# 改善箇所説明図

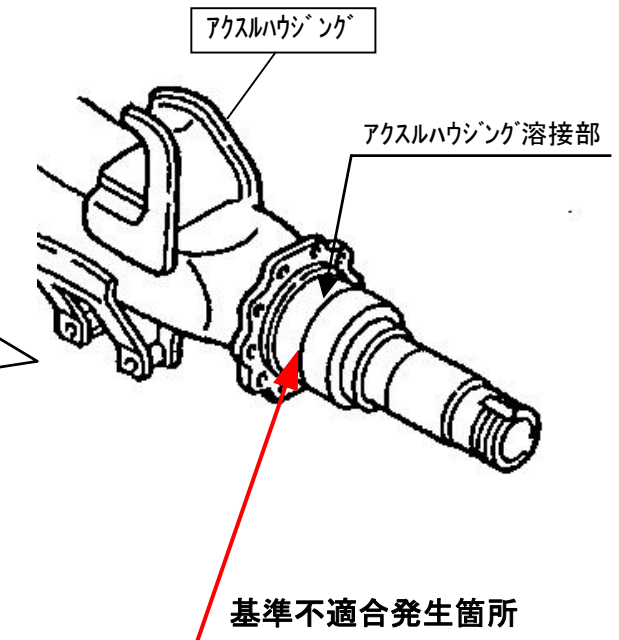
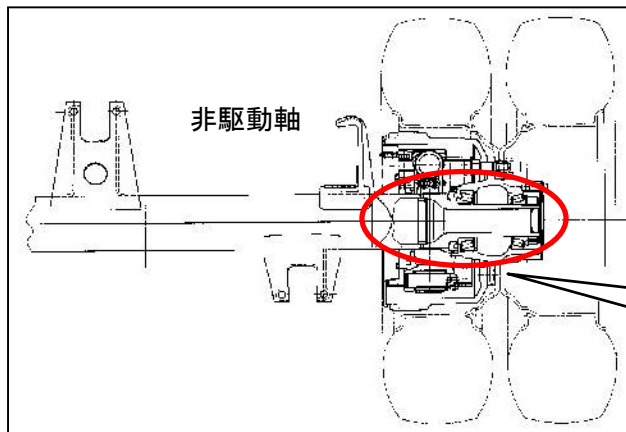
後2軸大型トラックの後々軸（非駆動軸）アクスルハウジングの製造が不適切なため、当該溶接部に亀裂が発生するものがある。そのため、そのままの状態で使用を続けると、最悪の場合、当該アクスルハウジングが折損し、ブレーキの過熱やタイヤとフレームの接触が生じて、火災に至るおそれがある。

全車両、当該アクスルハウジングの製造番号を確認し、該当するものは内側溶接部の点検を行い、不具合の認められるものは良品と交換する。

注：□ は、交換部品を示す。
